# RAPPORT

# Dossier CMS

## Modification du balisage de la passe d'entrée du Bassin d'Arcachon

Direction interrégionale de la mer – Sud-Atlantique

Carte n°1 : vue générale sur fond bathymétrique - proposition modification + positions actuelles des bouées (réalisation DDTM33 / SML) – hors position modifiée ATT ARC

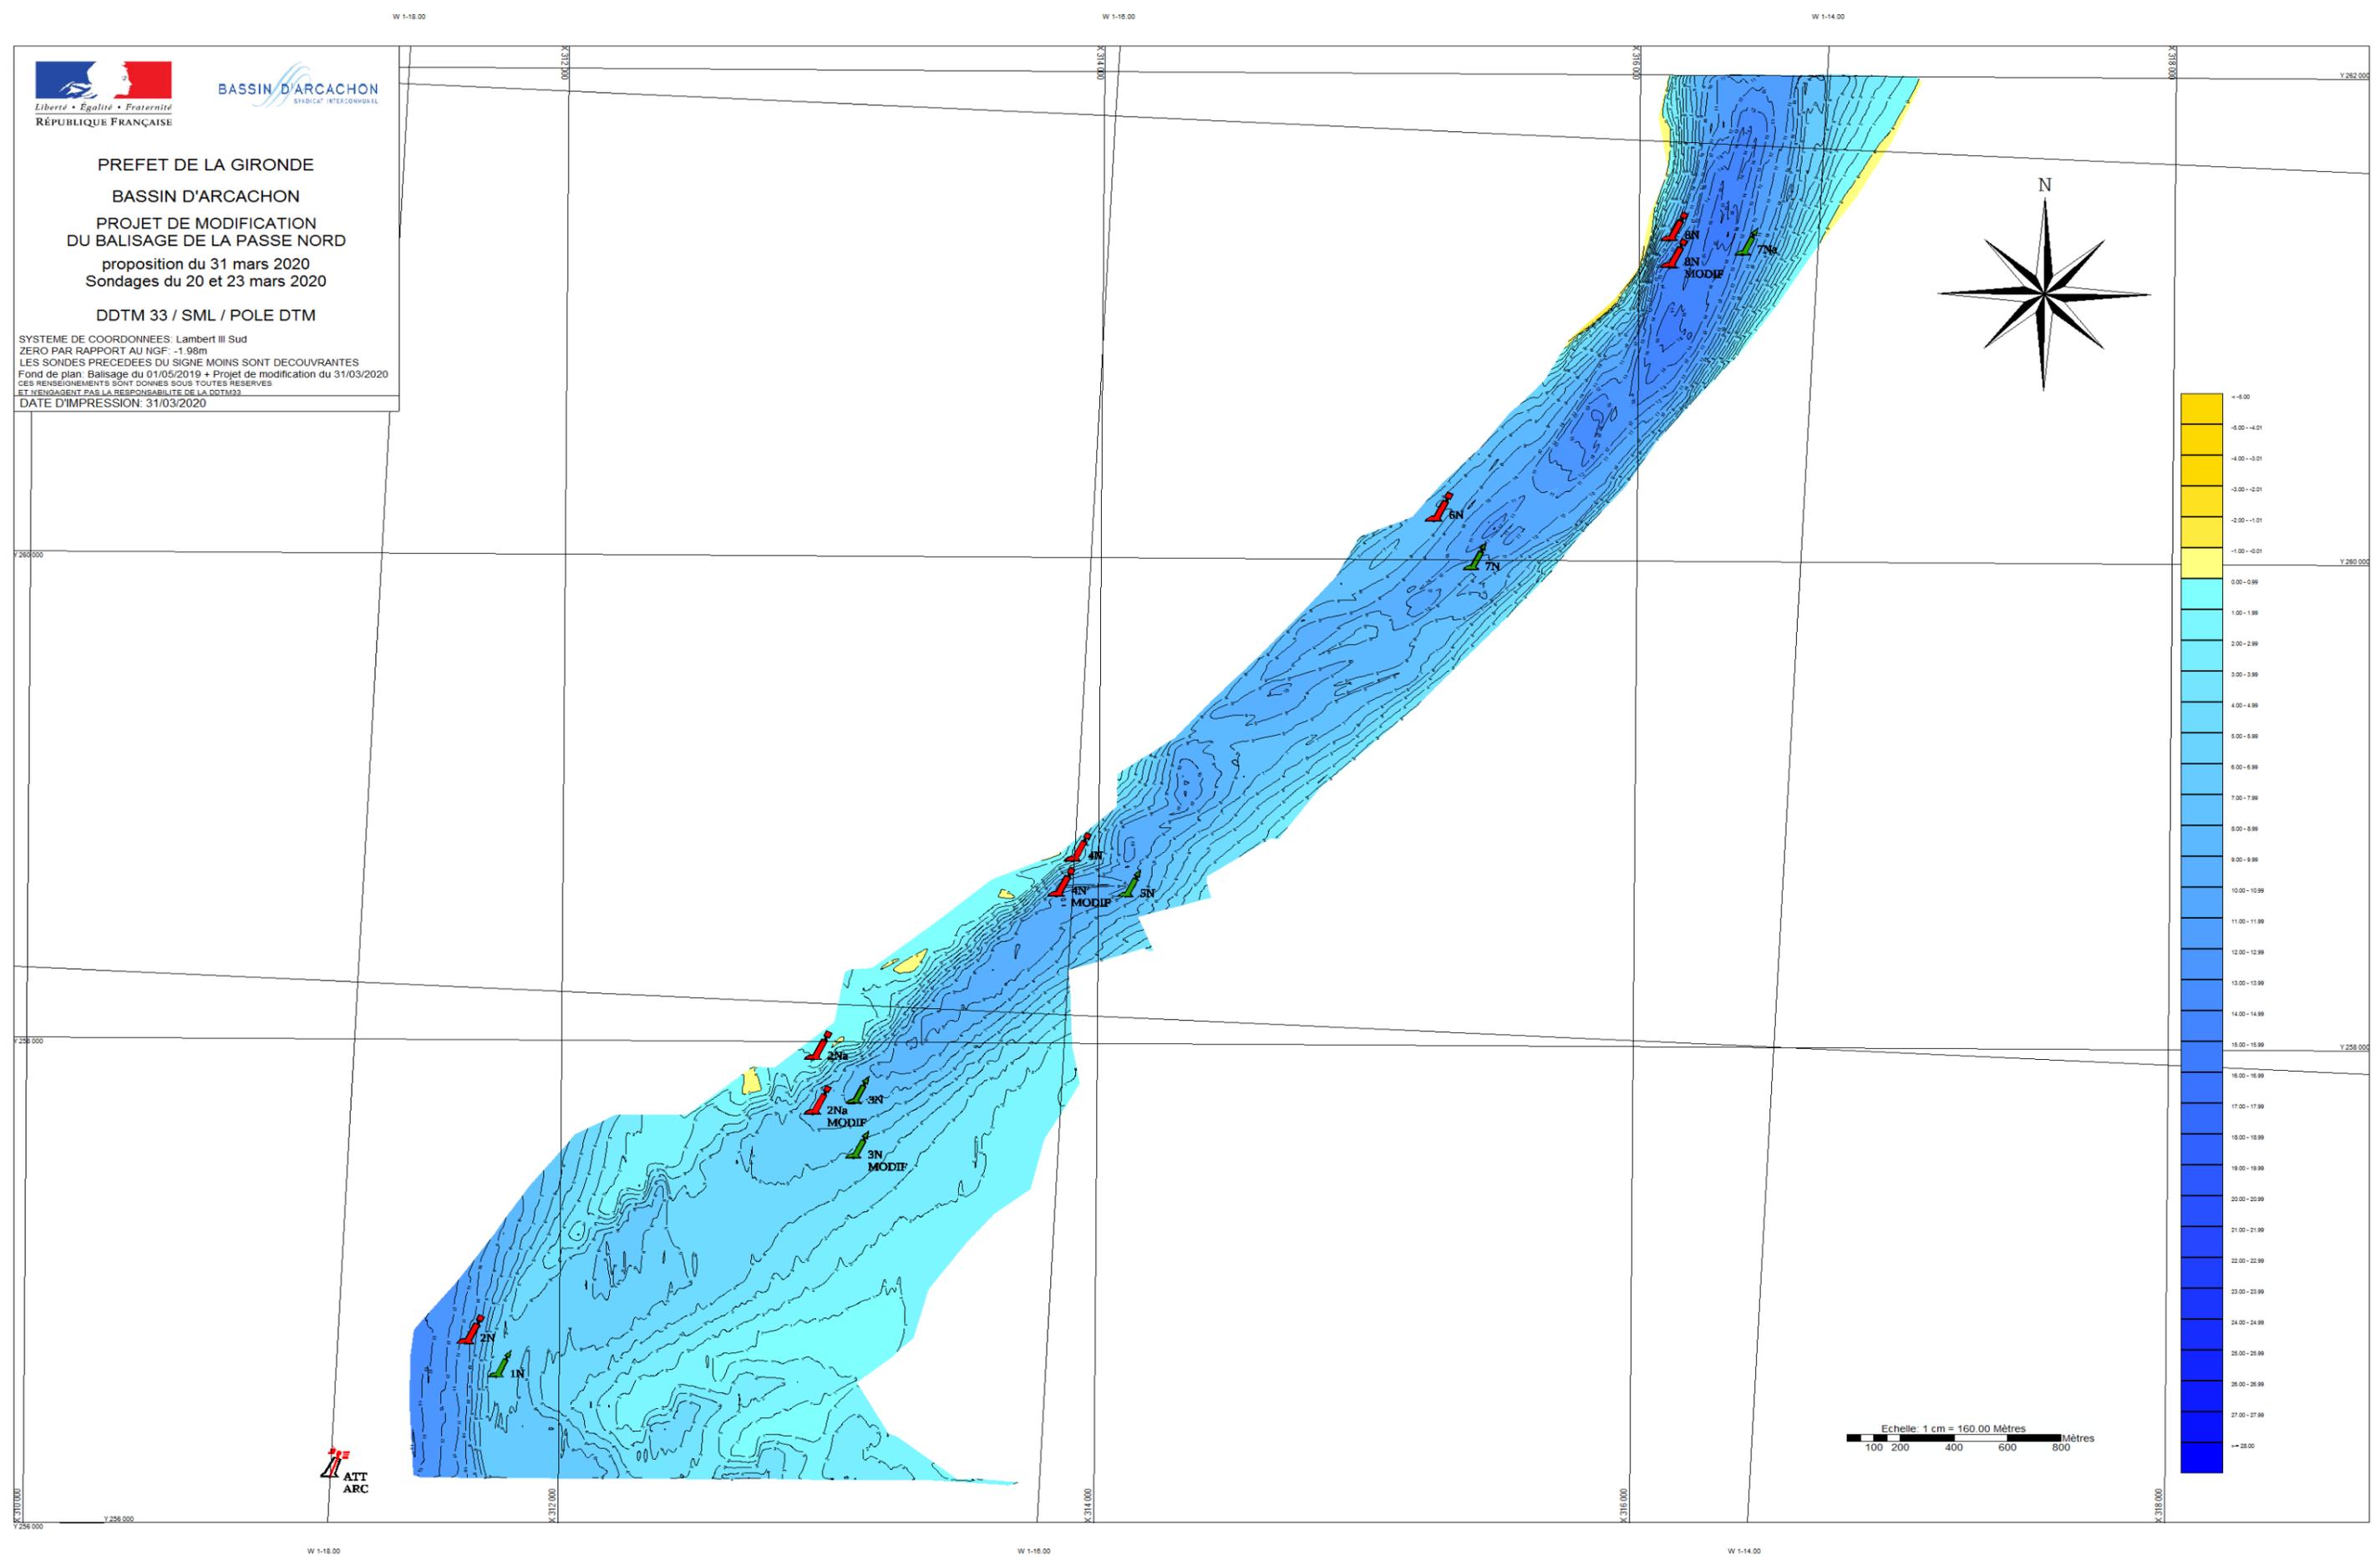
L'analyse des relevés bathymétriques menée conjointement entre la DDTM/DML, l'Armement des Phares et Balises (APB) et les services de Direction Interrégionale de la Mer Sud Atlantique (DIRMSA), Subdivision des Phares et Balises du Verdon Sur Mer a permis d'aboutir à une proposition de modification de balisage consistant à déplacer les bouées 2NA, 3N, 4N, 8N, ainsi que la bouée d'atterrissage comme précisé ci-après.

**Carte n° 1 :** vue générale sur fond bathymétrique - proposition modification + positions actuelles des bouées (*réalisation DDTM33 / SML*) – A noter que la carte ne prend pas en compte le positionnement modifié de la bouée d'atterrissage

NOM	COORDONNÉES ACTUELLES - WGS84		COORDONNÉES PROJETÉES - WGS 84	
	LATTITUDE	LONGITUDE	LATTITUDE	LONGITUDE
ATT	44° 32,900' N	001° 18,000' W	44° 32,625' N	001° 18,514' W
2NA	44° 33,876' N	001° 16,705' W	44° 33,755' N	001° 16,698' W
3N	44° 33,783' N	001° 16,583' W	44° 33,662' N	001° 16,575' W
4N	44° 34,343' N	001° 16,005' W	44° 34,264' N	001° 16,045' W
8N	44° 35,781' N	001° 14,421' W	44° 35,722' N	001° 14,418' W

Carte n° 2 : zoom ouest sur fond bathymétrique (de ATT à 5N) - proposition modification + positions actuelles des bouées (réalisation DDTM33 / SML) – hors position modifiée ATT ARC

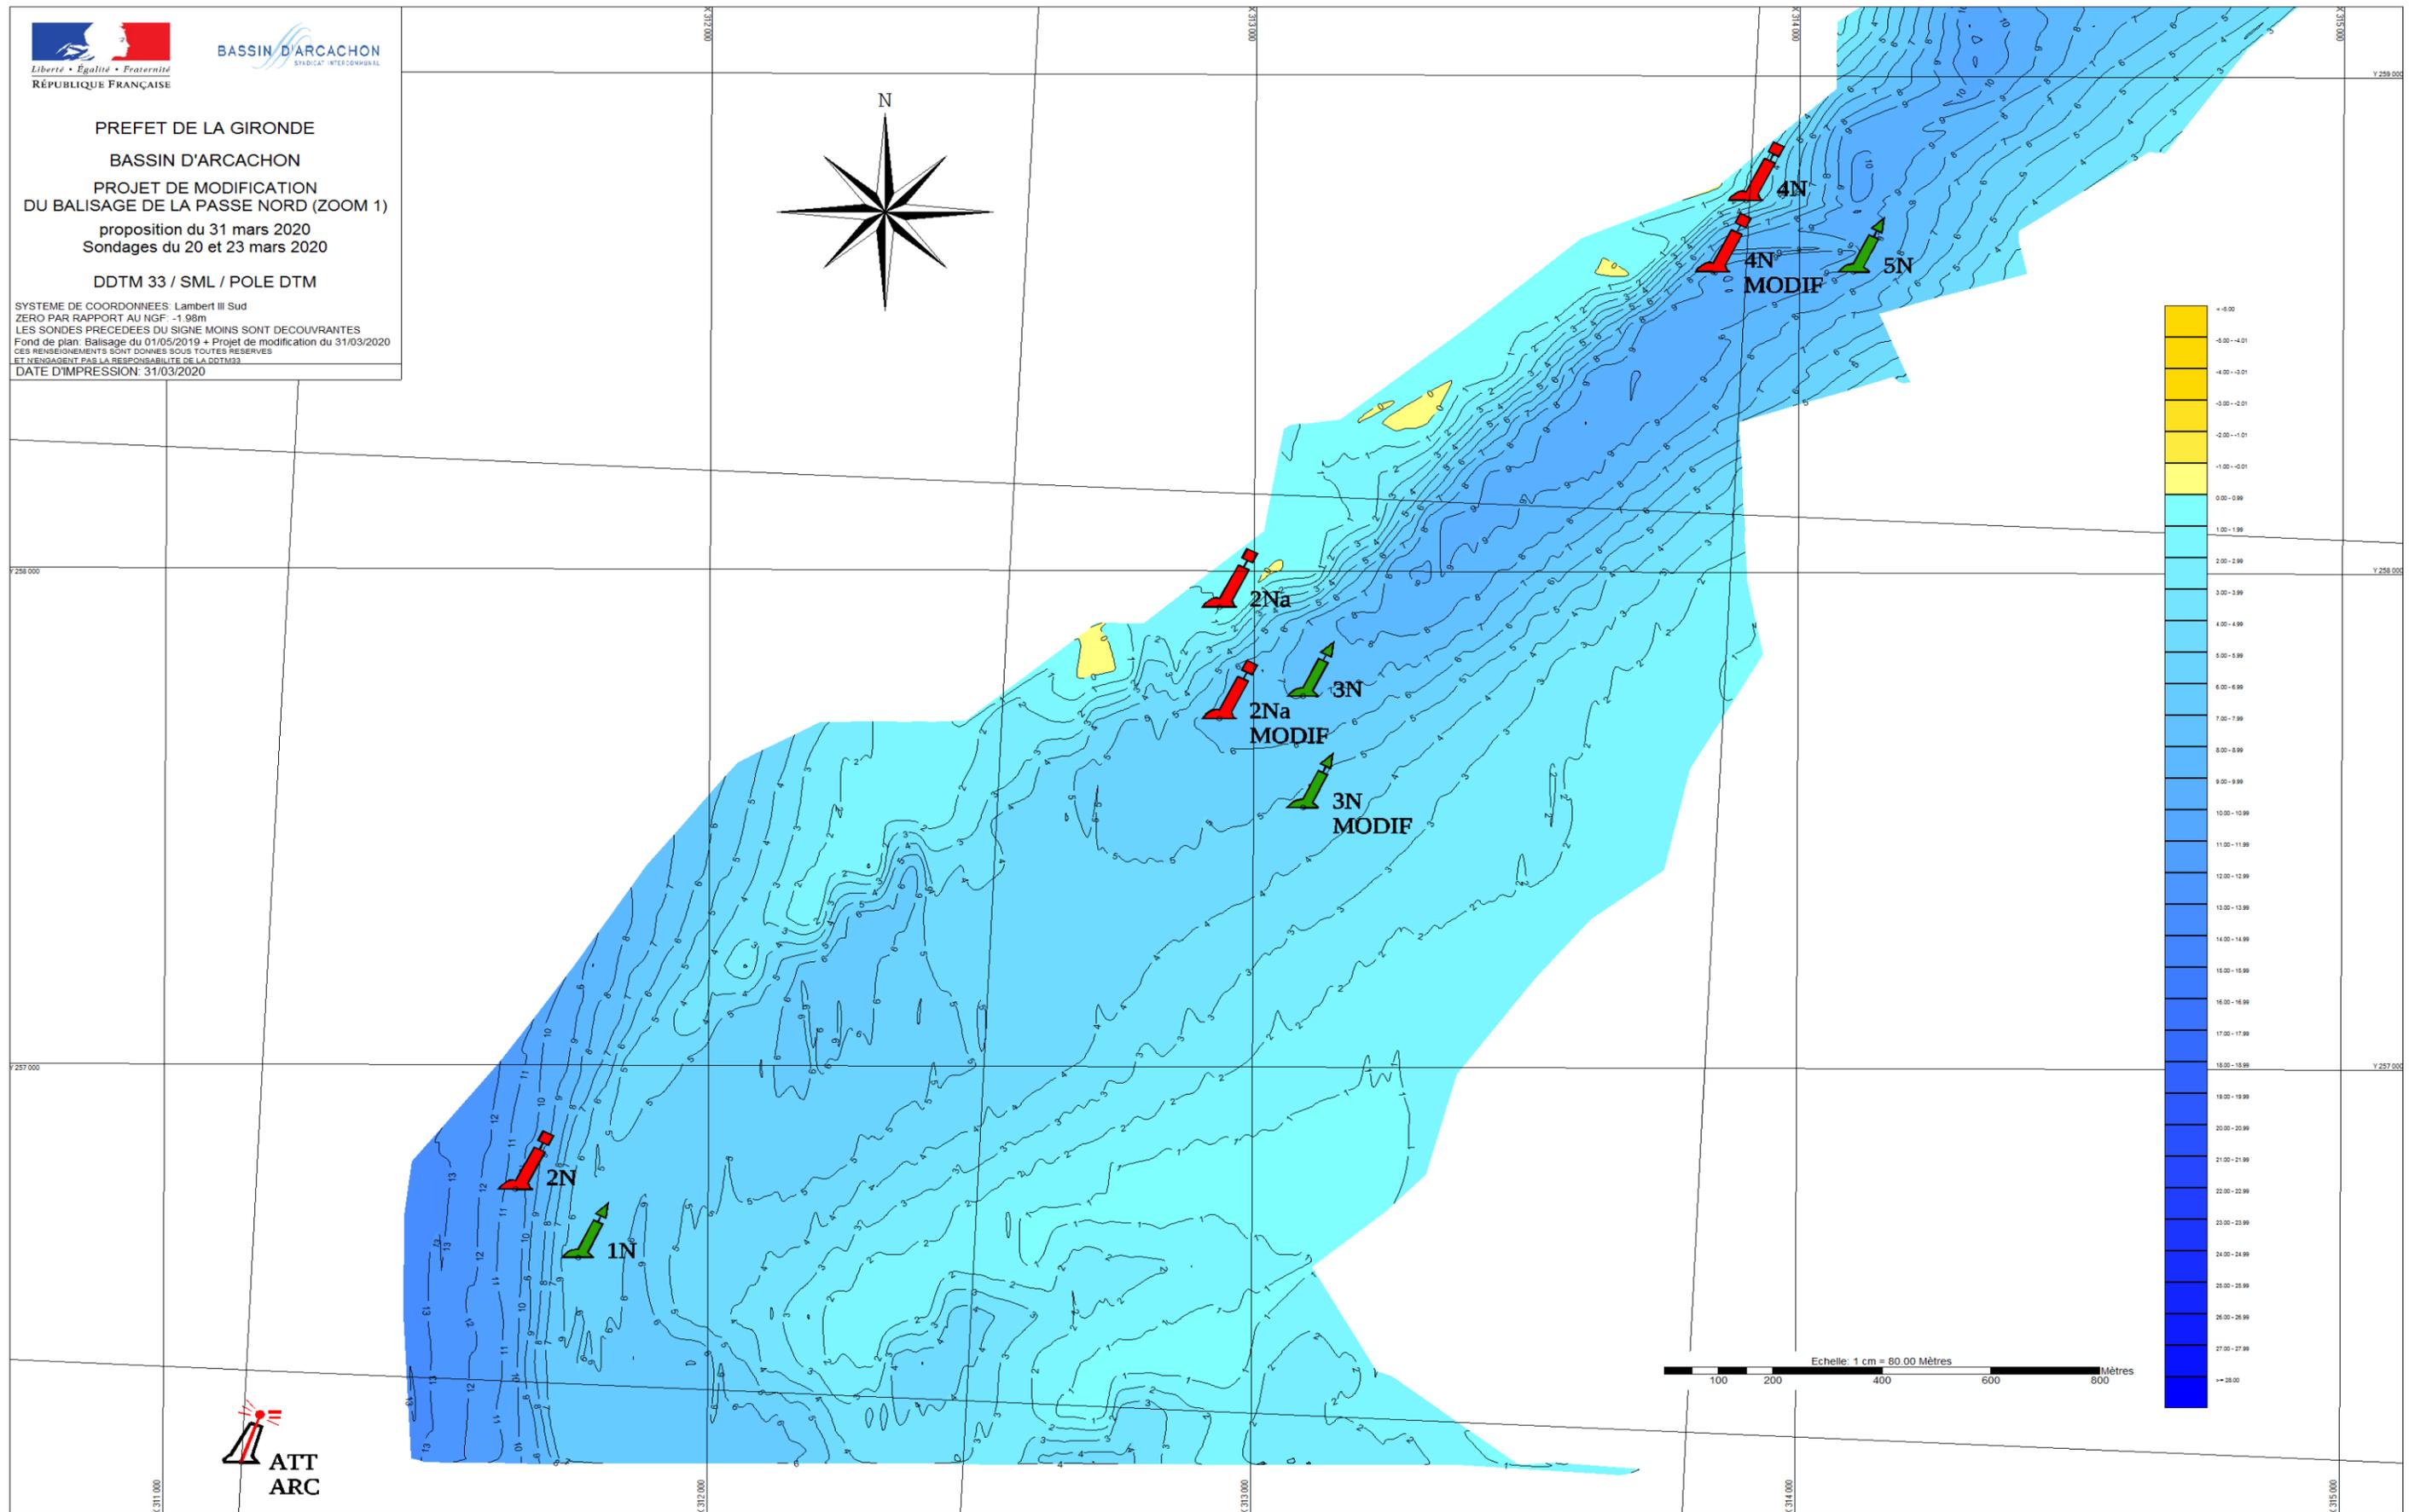
**Carte n° 2 :** zoom ouest sur fond bathymétrique (de ATT à 5N) - proposition modification + positions actuelles des bouées (*réalisation DDTM33 / SML*) – A noter que la carte ne prend pas en compte le positionnement modifié de la bouée d'atterrissage
